Doc. No. L5-95JY253 R1

発電用原子炉施設に係る特定機器の 設計の型式証明申請

設置許可基準規則への適合性について (コメント回答)

三菱重工業株式会社

指摘事項(No.1')

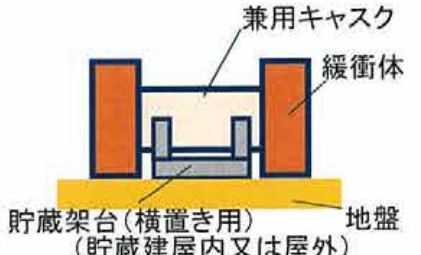
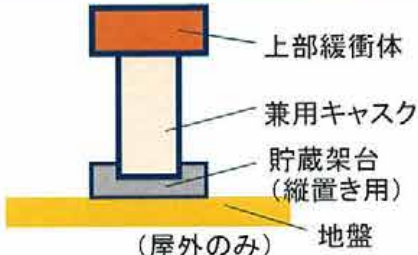
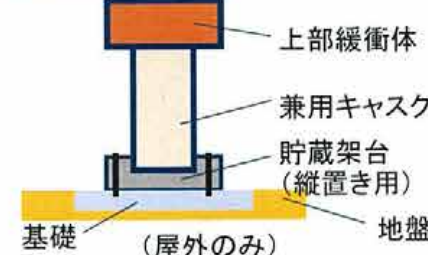
兼用キャスクの定義を整理すると共に、型式証明での審査事項及び後段申請での確認事項を明確にすること。

本申請での設置方法を下表に示す。各設置方法における兼用キャスクの定義をP.5に示す。また、型式証明の審査事項及び後段申請の確認事項をP.9に示す。本整理結果を踏まえ、申請範囲として申請している「貯蔵架台(縦置き)」については本申請の範囲外とする。

● 縦置き②による設置方法

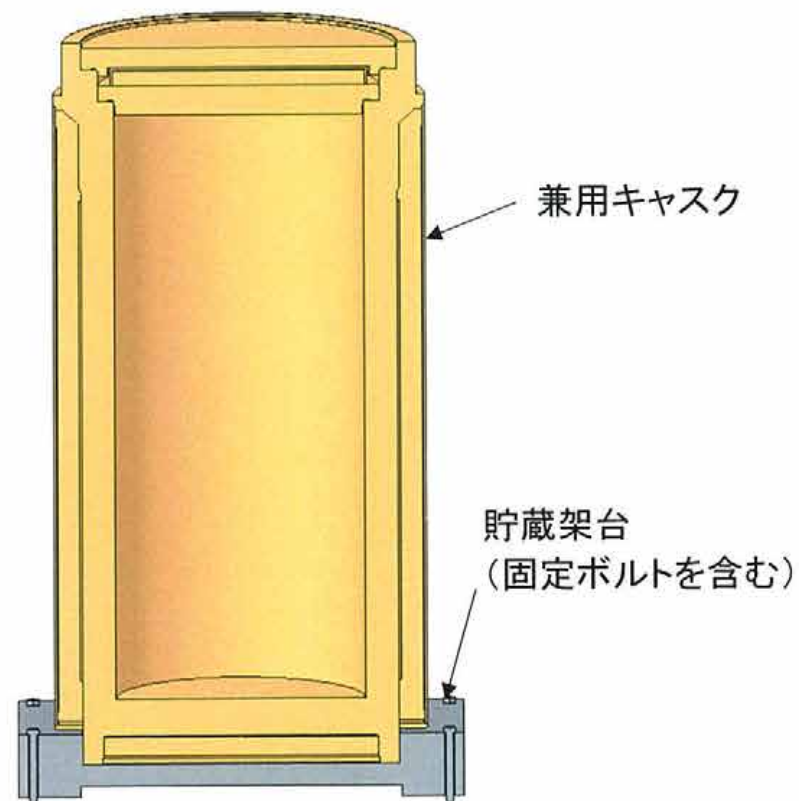
縦置き②による設置方法における基本設計方針を示すとともに、型式証明と後段申請の範囲を明確にすること。

縦置き②による設置方法(以下、「カップホルダ貯蔵方式」と称する)は、円柱形状の掘り込みを有する貯蔵架台に兼用キャスクの底部を吻合させることで兼用キャスクを支持する方法である。兼用キャスクは貯蔵架台に固縛しない。
